MINISTARSTVO GOSPODARSTVA  
I ODRŽIVOG RAZVOJA

**KLASA:** UP/I-351-02/20-45/08

## **RJEŠENJE O IZMJENI I DOPUNI UVJETA OKOLIŠNE DOZVOLE**

**I. Uvjeti određeni Rješenjem o okolišnoj dozvoli za postojeće postrojenje Čeličana ABS Sisak d.o.o. (KLASA: UP/I-351-03/17-02/64, URBROJ: 517-06-2-2-1-18-24) od 16. veljače 2018. godine operatera ABS Sisak d.o.o., mijenjaju se navedenim u točki II. Izreke ovog rješenja kako slijedi.**

Prilog 1. Pregled objekata – točrtv/situacijski nacrt

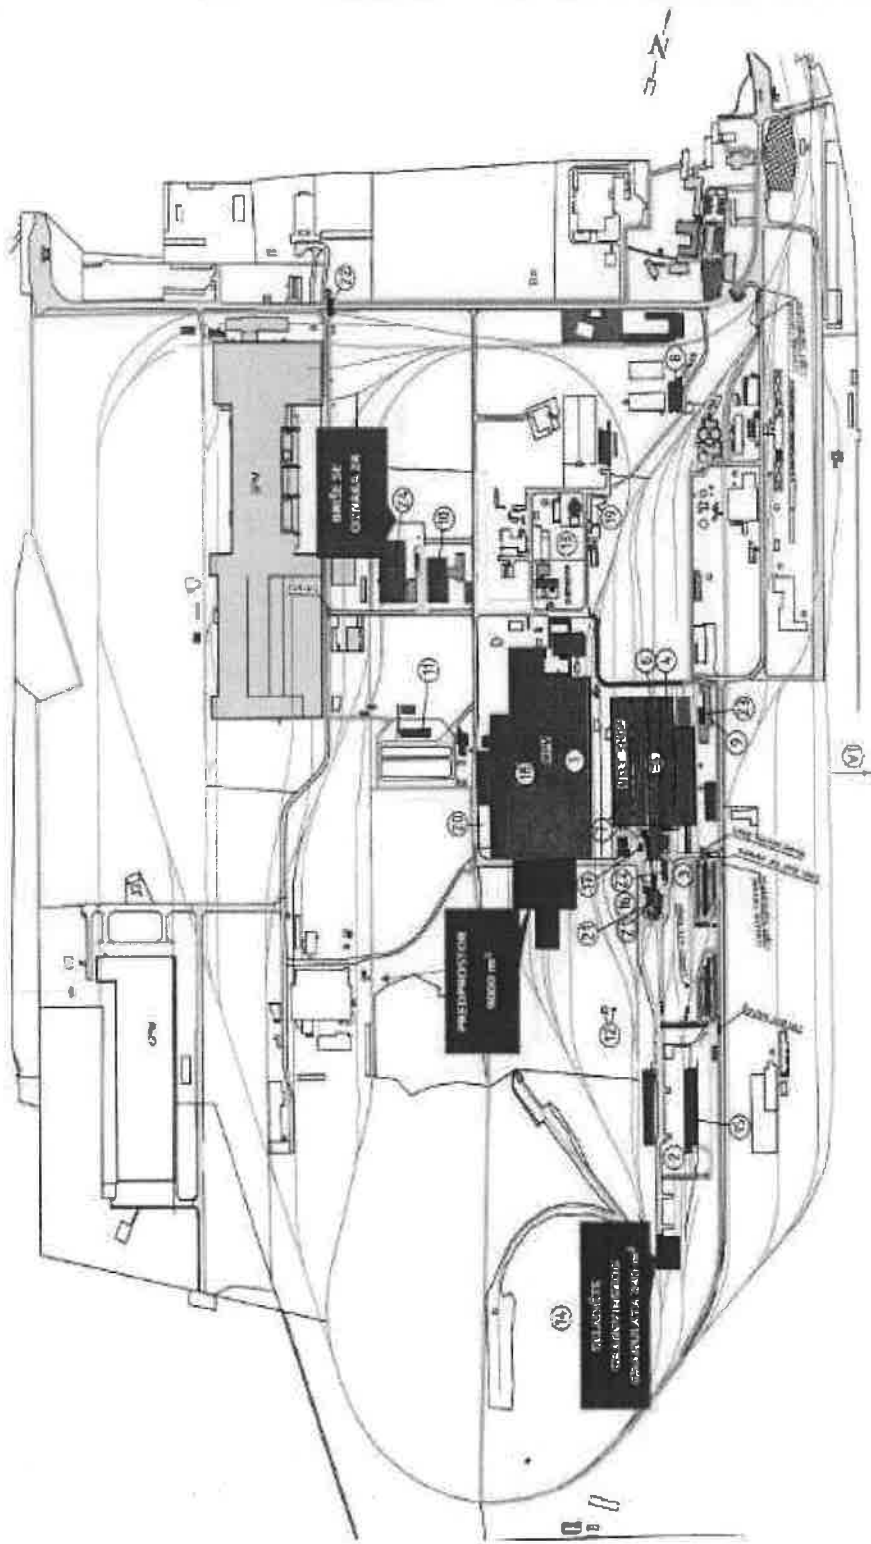
**II.9. U Knjizi uvjeta, ukida se Prilog B. Pregled objekata – tlocrt/situacijski nacrt postrojenja, te se istovremeno rješava dodavanjem novog Priloga 1. Pregled objekata – tlocrt/situacijski nacrt.**
